**Forum mondial de l'harmonisation
des Règlements concernant les véhicules**

Groupe de travail de la sécurité passive

Règlement n° 14 (Ancrages des ceintures de sécurité)**Proposition de série 09 d'amendements au Règlement n° 14
(Ancrages des ceintures de sécurité)****Communication de l'expert de l'Allemagne***

Modèle B

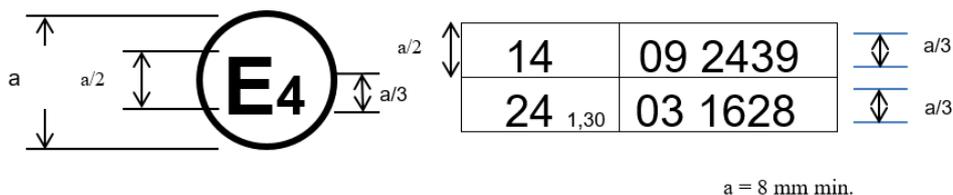
Annexe 2, modifier comme suit :

La marque d'homologation ci-dessus, apposée sur un véhicule, indique que le type de ce véhicule a été homologué aux Pays-Bas (E4), en application des Règlements nos 14 et 24*. (Dans le cas de ce dernier Règlement, la valeur corrigée du coefficient d'absorption est 1,30 m⁻¹.) Les numéros d'homologation signifient qu'aux dates où ces homologations ont été accordées, le Règlement n° 14 incluait la série 09 d'amendements et le Règlement n° 24 était dans sa série 03 d'amendements. ».
